水栓金具_外観類似品情報

No. R-074

件名 TLP31A1 型・TLP31U1 型 上げ吐水と下げ吐水の違い

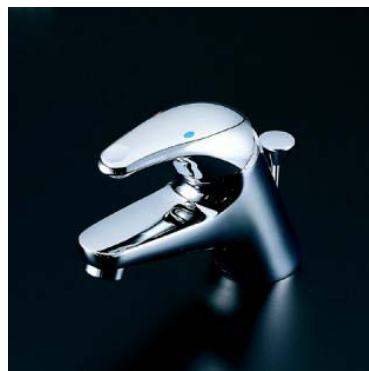
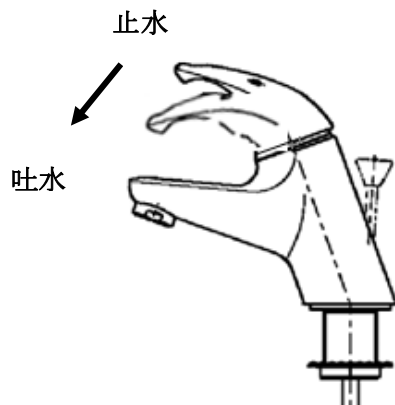
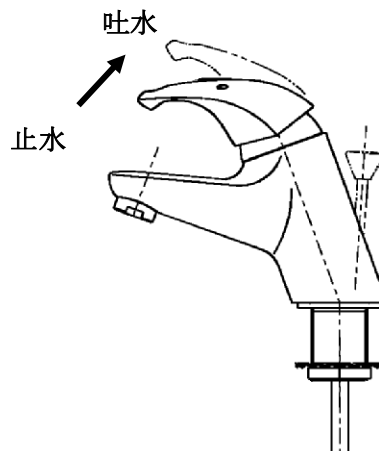
止水時のハンドル位置が異なります。

レバーハンドルを下げると水が出ます。

レバーハンドルを上げると水が出ます。

前期品と後期品ではバルブカートリッジの互換性はありません。
